改善箇所説明図

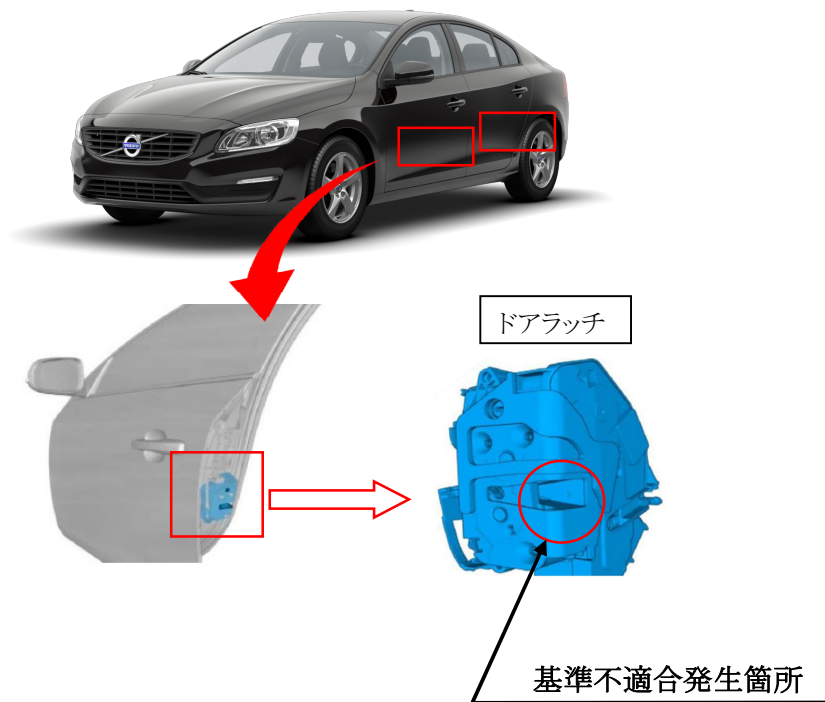
前後左右のドアラッチにおいて、構成部品の設計検討が不十分なため、車両が長期間高温の気候環境にさらされると、ドアを開けた際にリテンションフックが破損することがある。そのため、ドアを確実に閉めることが出来なくなり、最悪の場合、走行中にドアが開くおそれがある。

全車両、前後左右のドアラッチを対策品と交換する。

作業完了車は、助手席側ドアアヒンジ取り付けボルト(下側)の頭に黄ペイントを塗布する。
